Mission régionale d'autorité environnementale

### Avis délibéré

### Projet de réaménagement de la plage de Grande Anse à Trois-Rivières dans le cadre du projet OCEAN (97114)

N°: Ae 2023APGUA1

Figure 15 : Plan de masse du projet (Source : Plan mai 2019)

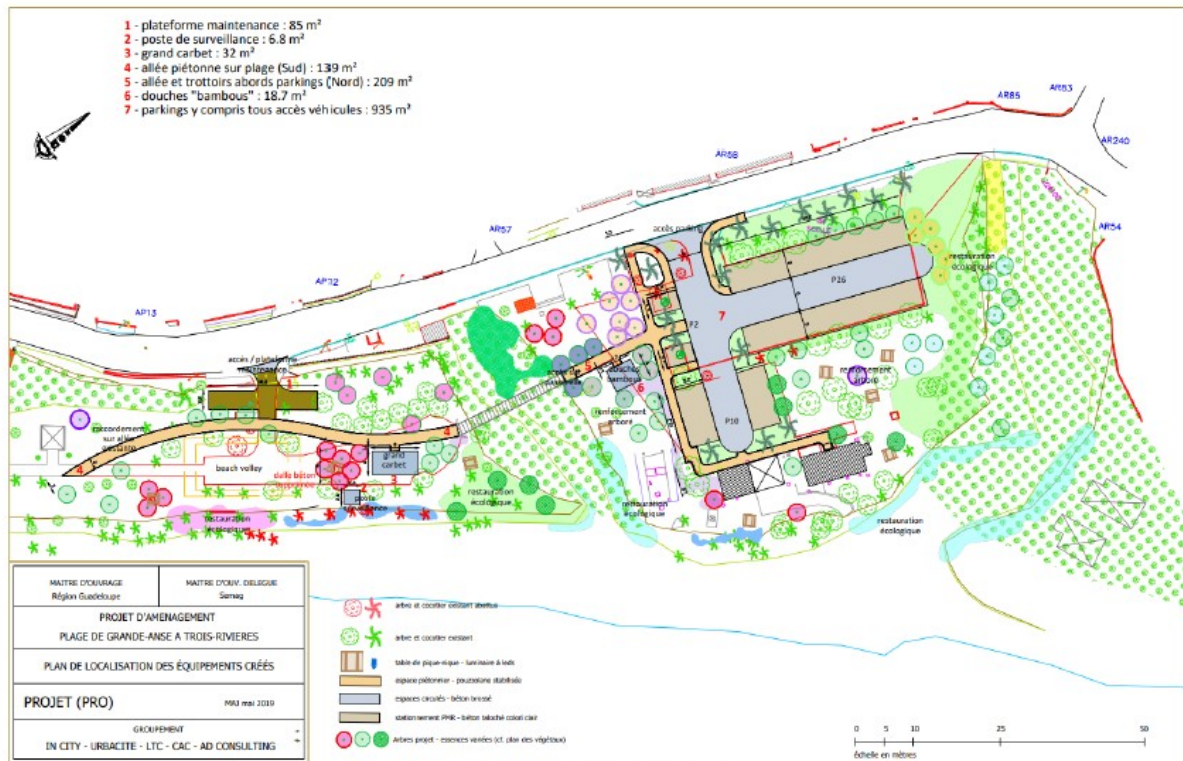
Il aurait été utile de présenter sur un plan les bâtiments et équipements à démolir puisque le plan masse du projet ( figure 18, page 25 de l'étude d'impact) n'est pas suffisamment clair sur ce point. Un schéma général de l'organisation actuelle du site aurait été apprécié. Le plan masse du projet ,qui date de 2019 devra être actualisé afin de tenir compte de l'évolution du site et des améliorations qui pourraient être apportés.

- **de corriger les informations contradictoires qui apparaissent dans le document;**
- **de présenter un schéma général de l'organisation actuelle du site et de montrer sur un plan les bâtiments et équipements à démolir;**
- **d'actualiser le plan masse afin de tenir compte de l'évolution du site et du projet**
- **d'actualiser le résumé non technique de l'étude d'impact afin de prendre en compte les observations formulées dans le présent avis.**
